改善箇所説明図

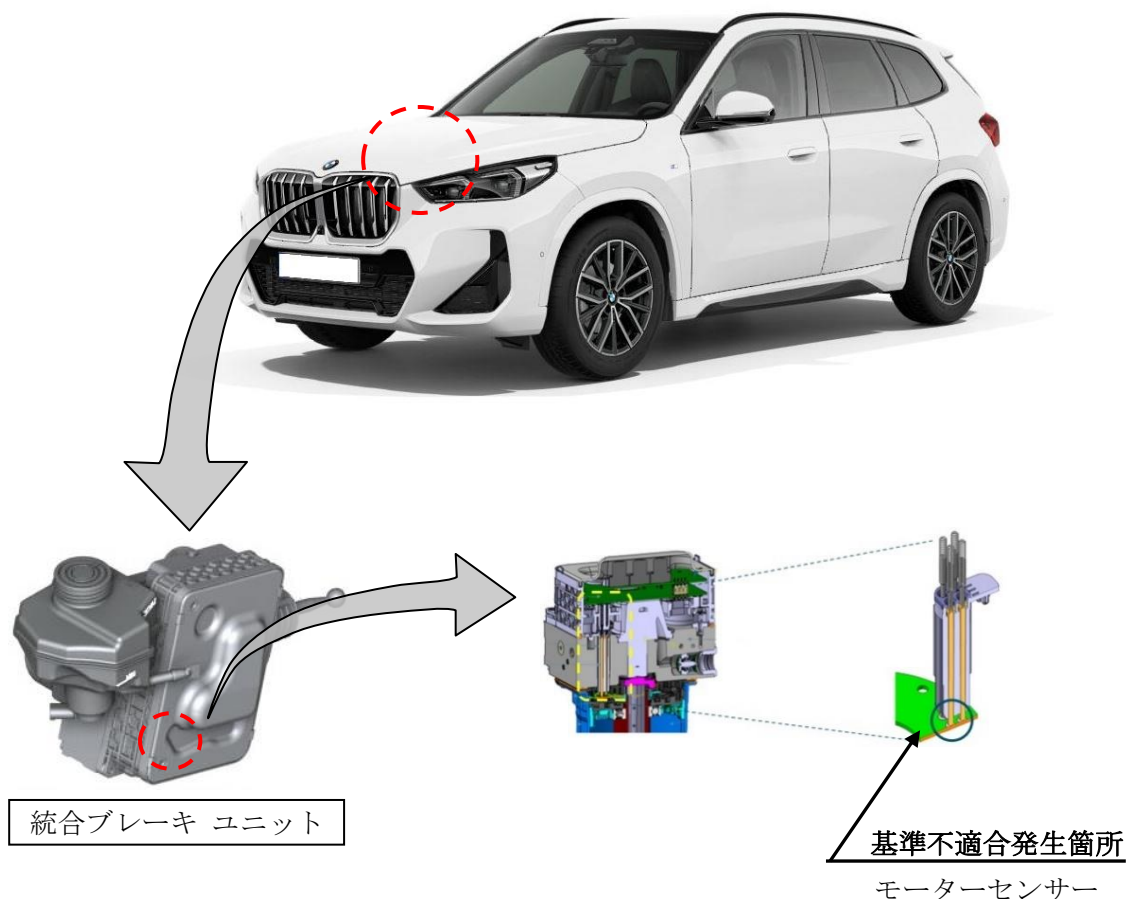
不具合の内容

統合ブレーキユニットにおいて、製造管理が不適切なため、モーターセンサーの回路基板に異物が付着したものがある。また、コンタクトピン長さの設計検討が不十分なため、モーターセンサーの回路基板との接触圧によりノイズが発生する。そのため、電氣的接触不良が発生し、ブレーキ警告灯の点灯およびチェックコントロールメッセージが表示される。そのまま走行を続けると、フォールバックモードとなることによりブレーキ操作時に通常よりも強い踏力が必要になり、次回にエンジンの始動ができなくなるおそれがある。

全車両、統合ブレーキシステムのモニタリング機能の有無を確認し、無い場合はプログラムを更新する。なお、本不具合によるフォールバックモードに繋がるリスクが事前検知された時は、統合ブレーキユニットを良品に交換する。また、全車両、モニタリング機能に関する説明を取扱説明書に追加する。

- ・プログラミングを更新された車両は、左フロントドアのロウヒンジのボルト(頭)に黒ペイントを塗布する。
- ・統合ブレーキユニットを交換された車両は、左フロントドアのロウヒンジのボルト(頭)に青ペイントを塗布する。
